蓝科公司文化宣传长廊项目工程量清单、最高投标限价编制补遗

项目编号：LKCG2024001

三、设计文件及技术补充说明

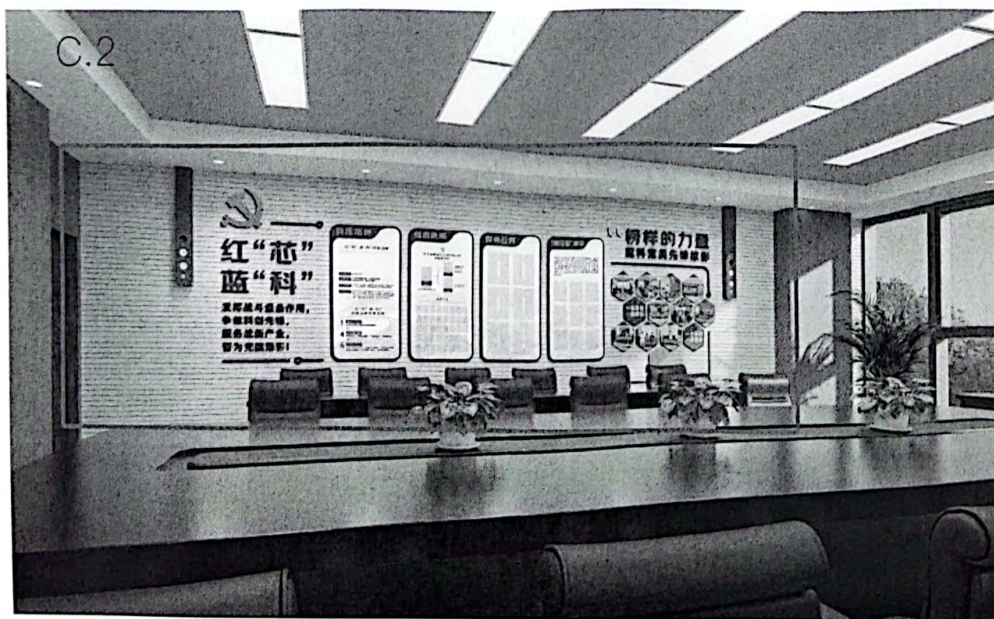
3、大厅区域吊顶天棚是否在本次范围内？如果是请给出详细平面图以及安装工程相关灯的参数

答：不在

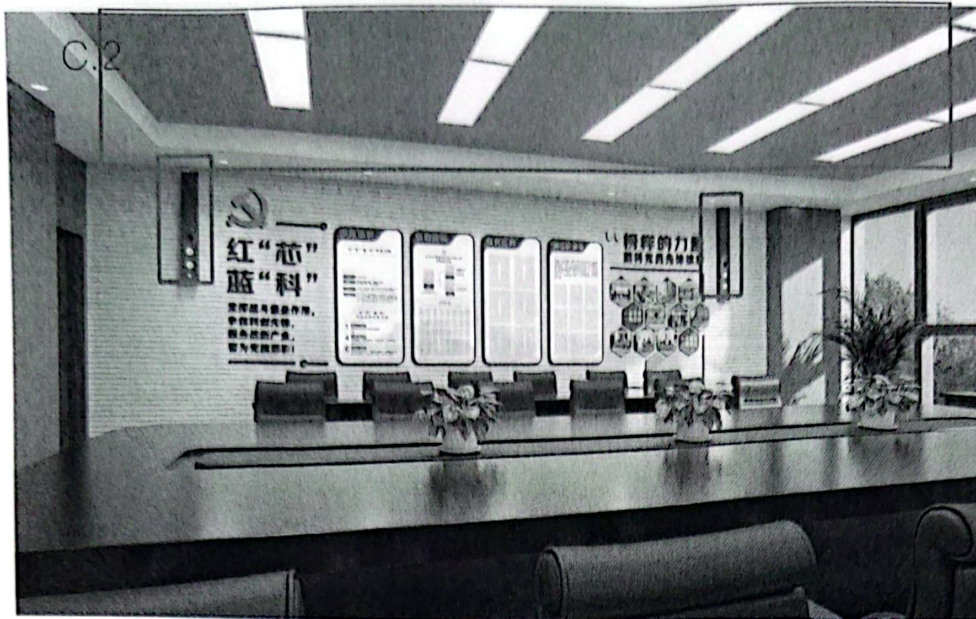
4、活动室的墙面是原有墙面还是需要新建？如果是新建请给出详细尺寸图、材料材质等参数。

答：不是新建墙面

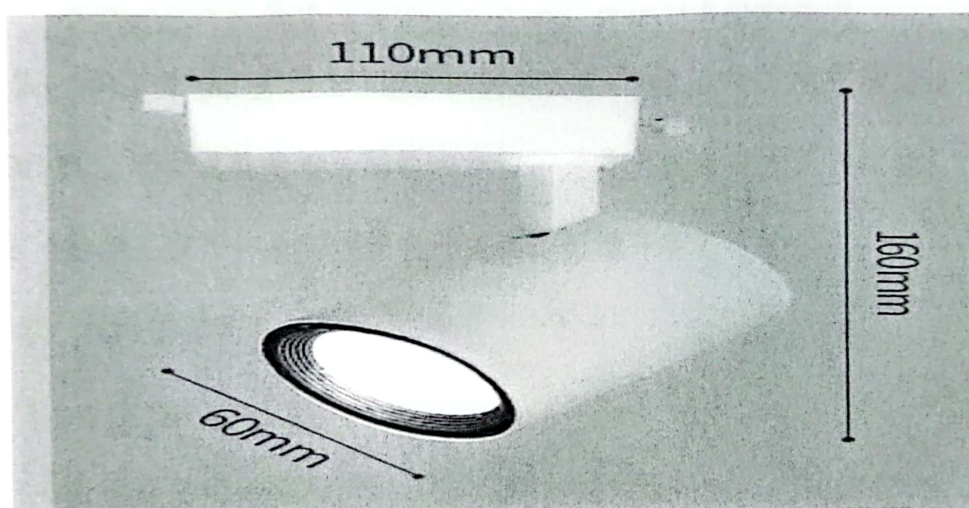
1、大厅区域射灯是否只有下图一处？请给出详细参数、功率、规格等信息。

答：白色 30w 暖白光 4000k

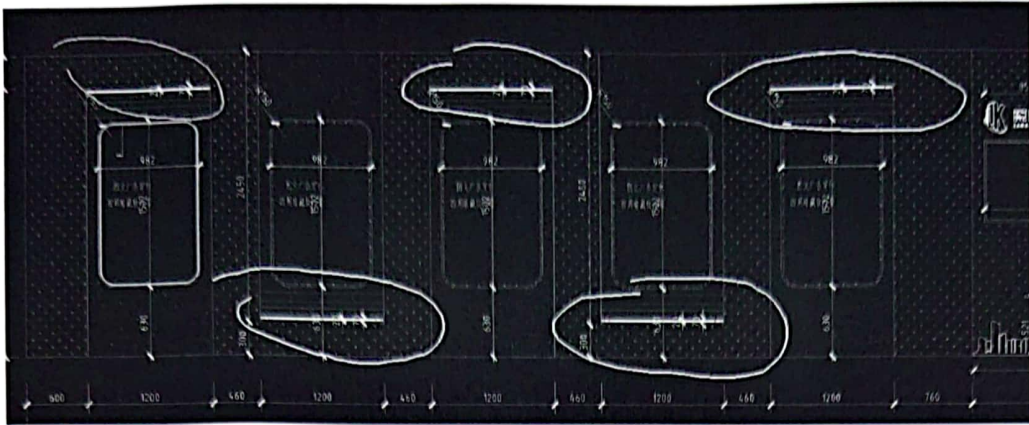
2、大厅区域下图标记处是否有灯管？如果有请给出详细参数、功率、规格等信息。

答：硅胶灯带 宽 20mm*厚 20mm 24v 白色光源
